Universell utforming AS
Tilstandsrapport

Sandakerveien 3 - Oslo kommune, Bydel Sagene

Tilstandsrapport i forhold til krav til universell utforming

Juli 2010

Hinder og høye kanter i trappa

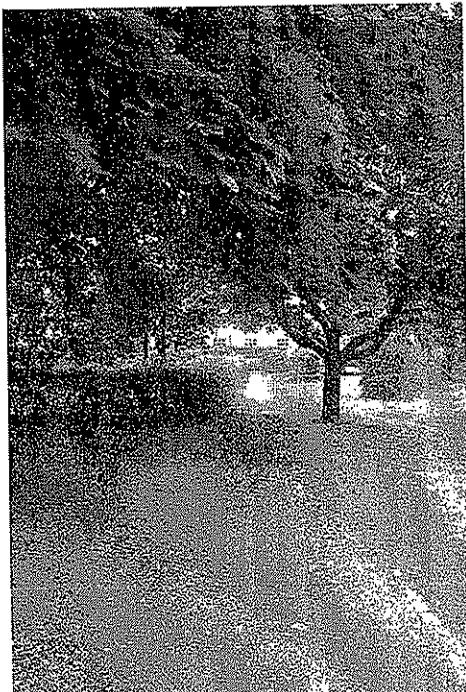
Trappa fra Ring 2 til Søren Jaabæksgate (nordøst) bør rehabiliteres.

Trappa fra Ring 2 til Søren Jaabæksgate (nordøst) sett ovenfra. Bør merkes.

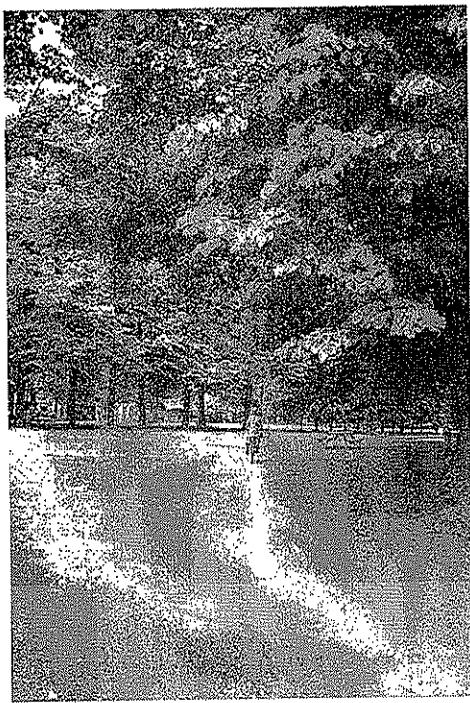
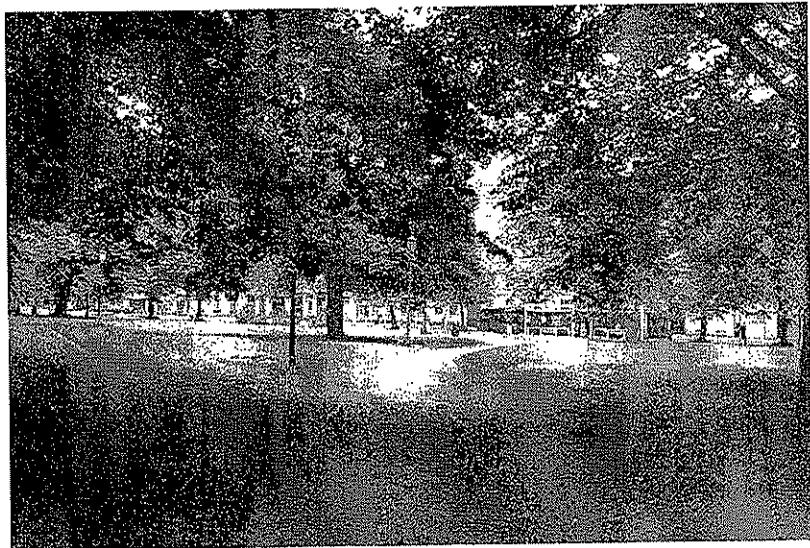
Gangveiene bør ha fast dekke.
Det trengs benker med ryggstøtte og armlene.

Gangveiene gjennom parken bør forbedres med fastere dekke og ledelinjer langs kantene.

Venstre og høyre: Høye kanter gjør fremkommeligheten vanskelig.

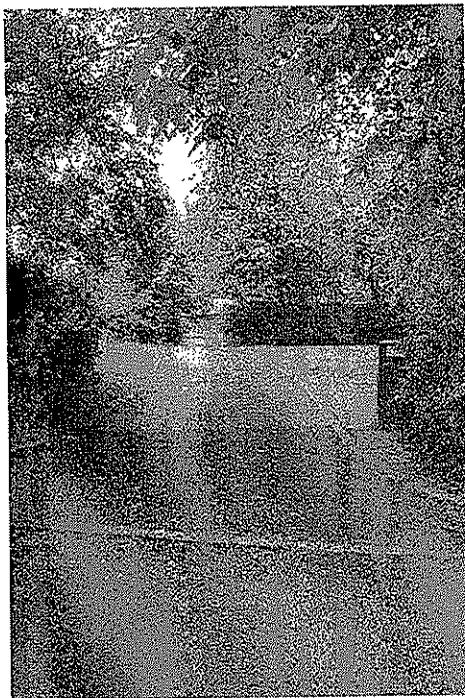
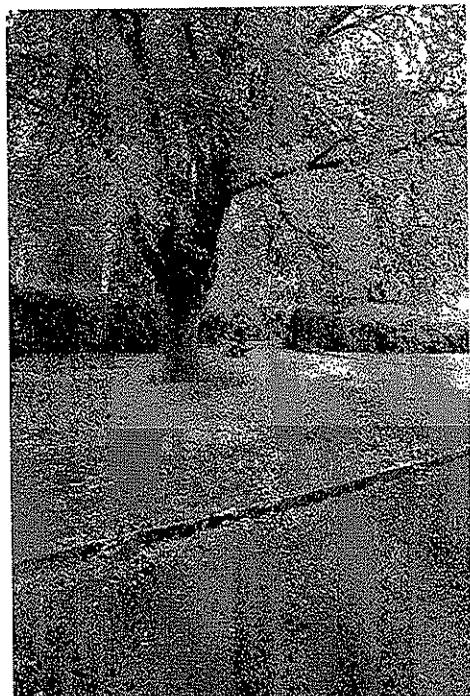
Inngangen mot eldresenteret har en bratt bakke, for høye kantsteiner og steinblokker som sperrer gangveien.

Hindring i gangveien kan gjøre det vanskelig å komme forbi.

Vansklig port å åpne og smal sti med grus.

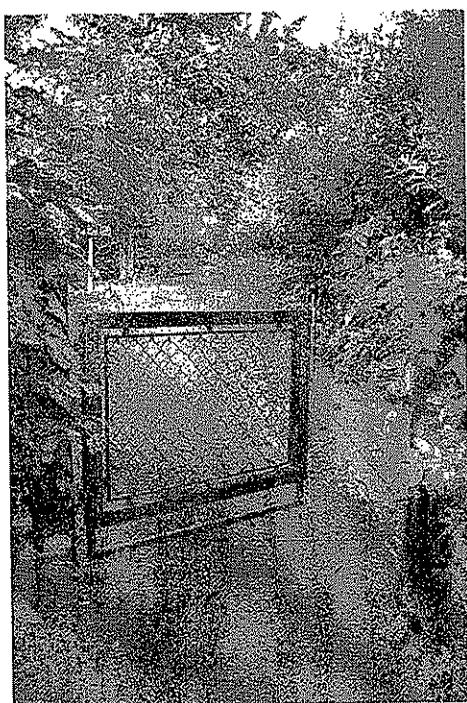
Det er vanskelig å komme inn, gjerdet har en port som er vanskelig å åpne for rullestolbrukere.

Det er kun grus på stiene.

Stien er for smal.

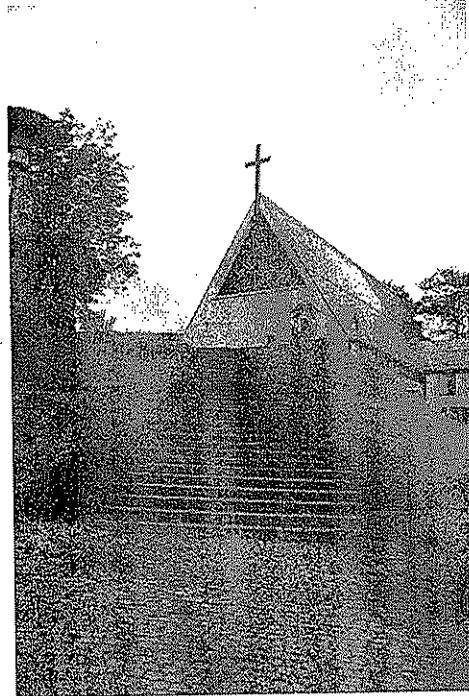
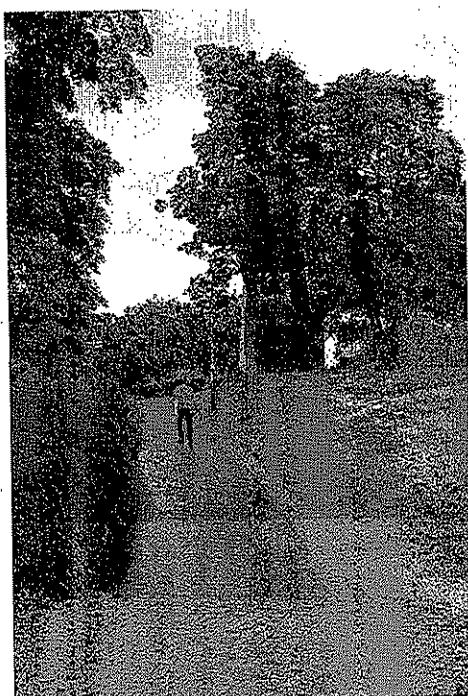
Trappa mangler gelender og er ikke merket for svaksynte.

Venstre: Asfaltert gangvei ved siden av trappa.

Høyre: Vanskelig fremkommelighet på brostein. Trappa trenger merking og gelender.

Trappa fra Hegermanns gate sett ovenfra.

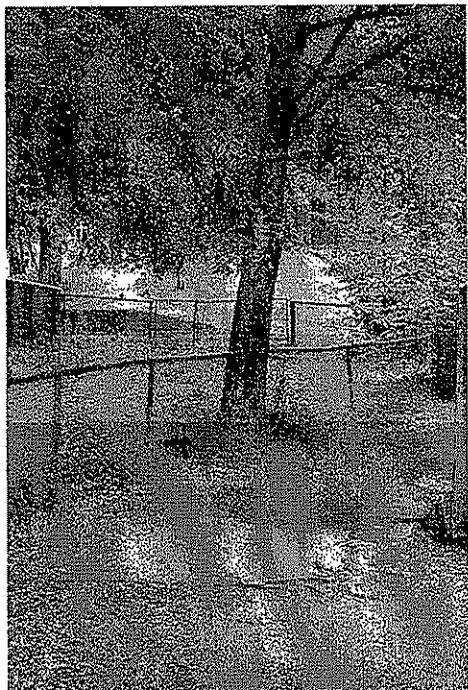
Trappa fra Hegermanns gate syd i parken trenger gelender og merking.

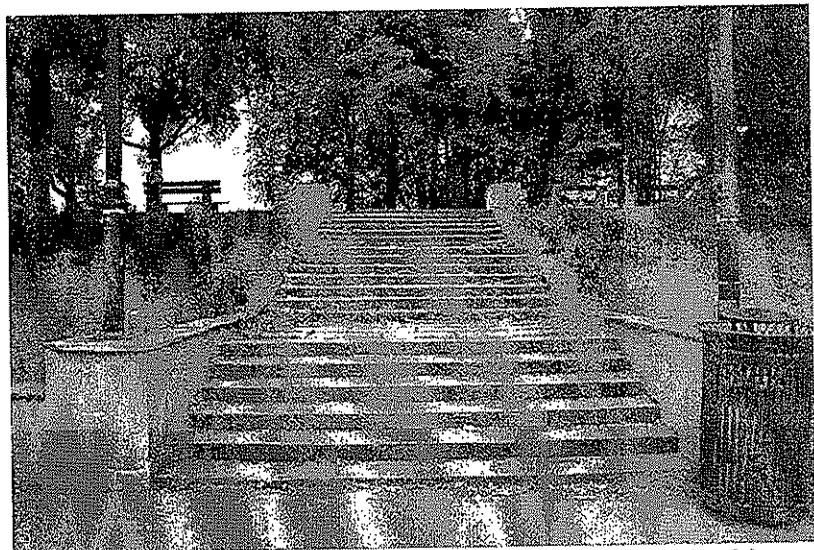
Kant i gangveien ovenfor fontenen "Gutten og skilpadda" gjør fremkommeligheten vanskelig.

Gelenderet langs kanten ovenfor fontenen "Gutten og skilpadda" er for lavt og er en fare for sikkerheten.

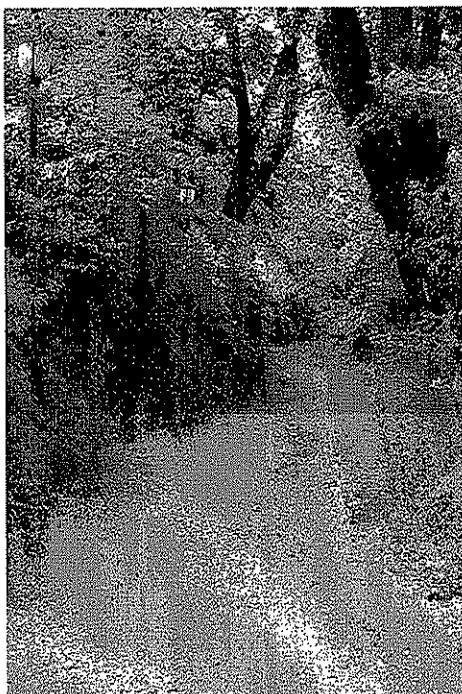
Trappa nordvest på banen bør merkes. Buskene ved gelenderet bør klippes for bedre tilgang.

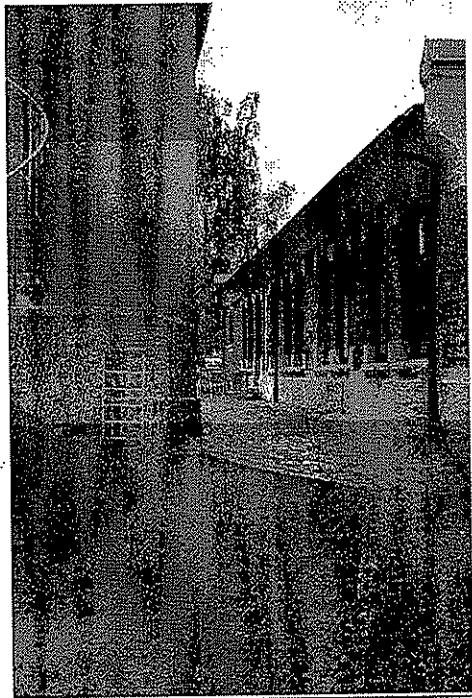
Høyre og venstre: Gangveien bør tilrettelegges for bedre fremkommelighet.

Høy kant ved enden av gangveien mot Trikkestallen gjør fremkommeligheten vanskelig.

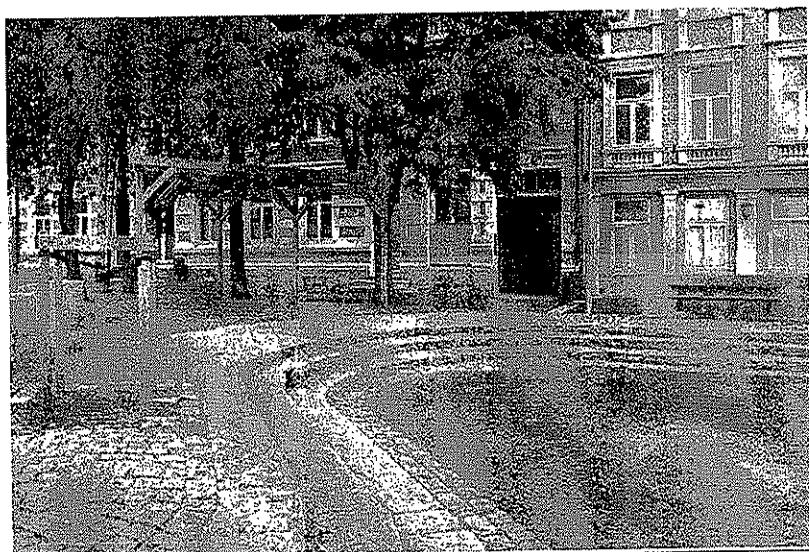
Trappene er ikke merket.

Trappene bør eventuelt ha en rampe istedenfor trapp på en del av området.

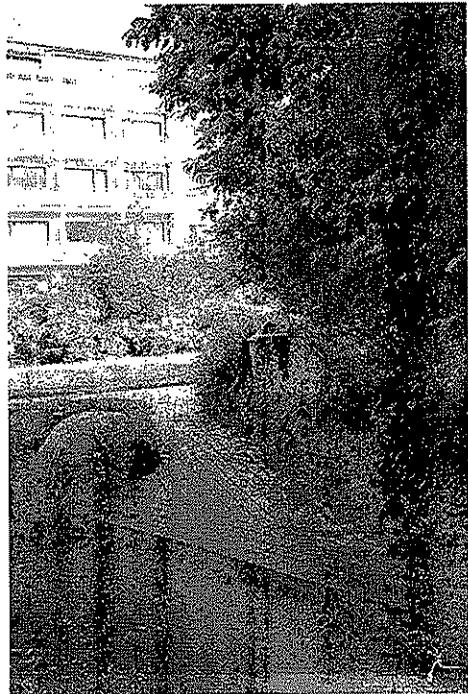
Høy kant ved lekeplassen gjør fremkommeligheten vanskelig.

Ujevnt dekke på lekeplassen kan gjøre fremkommeligheten vanskelig.
